Resolución de la Directora General de Armonización Urbanística y Evaluación Ambiental por la que se formula la declaración de impacto ambiental ordinaria del proyecto PFV Es Tarongers, polígono 6, parcelas 554 y 142, TM de Marratxí. (exp. 237A/2024)

DECLARACIÓN DE IMPACTO AMBIENTAL

Figura 2. Elementos del proyecto. Fuente: *Estudio de impacto ambiental*

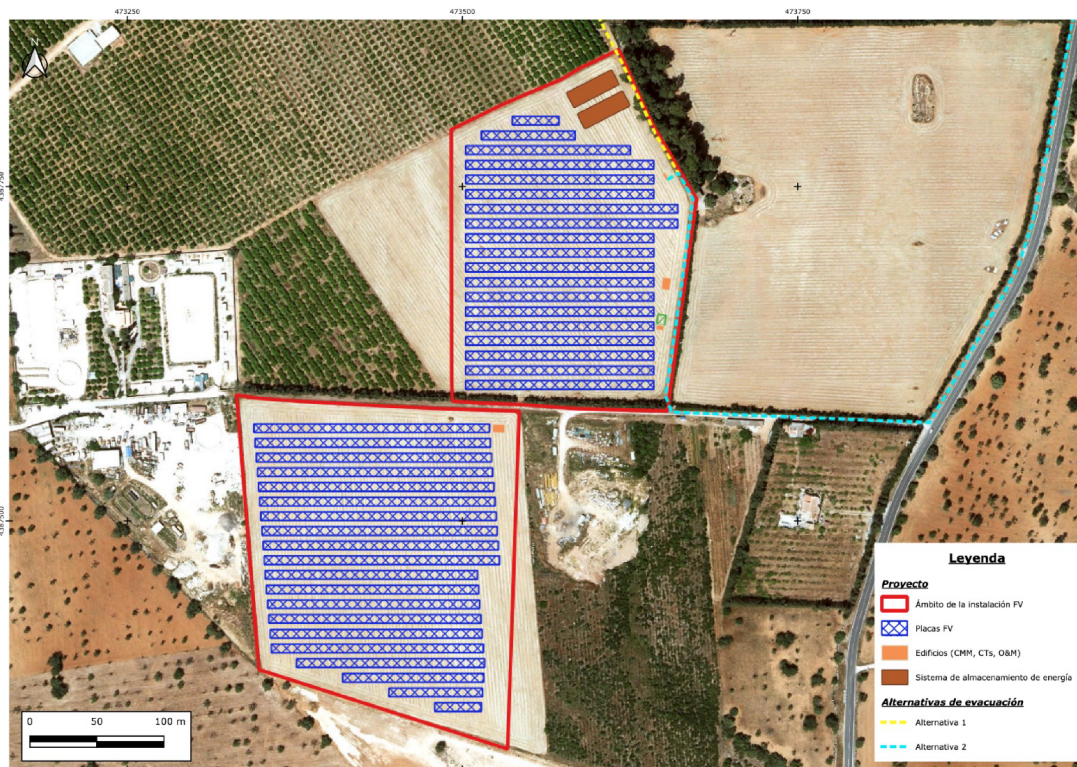
En la documentación gráfica que acompaña el estudio de impacto ambiental se puede observar que las baterías se plantean instalar adyacentes al HIC, pero no se especifica la distancia a los mismos, solo se menciona que se ubicarán a 8 m de distancia del cierre de la instalación.

Ante esta situación, para garantizar la protección adecuada del hábitat de interés comunitario, el sistema BESS debería ubicarse a una distancia mínima de 100 m de su límite.

Se deberá desarrollar un análisis detallado de la vulnerabilidad y de los riesgos inherentes a los sistemas BESS (riesgo de incendio, ruido, desbordamiento térmico, fugas y contaminación del suelo y las aguas, campos electromagnéticos) así como concretar las medidas de prevención, respuesta y gestión que se aplicarán en caso de que estos riesgos se materialicen. También se deberá explicitar qué sistema de refrigeración tienen y si disponen de un sistema automático de detección y extinción por prevención ante el riesgo de combustión por desbordamiento térmico, para evitar que las baterías causen un incendio forestal. También se deberá incluir un seguimiento de la refrigeración y el control de temperatura automático dentro del módulo de las baterías, así como, elaborar un plan de protección contra incendios forestales. Adicionalmente, en el momento de su implantación, se utilizarán las mejores técnicas disponibles (MTD) para la instalación y operación de sistemas BESS en cuanto a la seguridad y al ruido. Además, las baterías a instalar deberán ajustar su potencia y dimensiones al almacén de la energía renovable producida en el PFV.
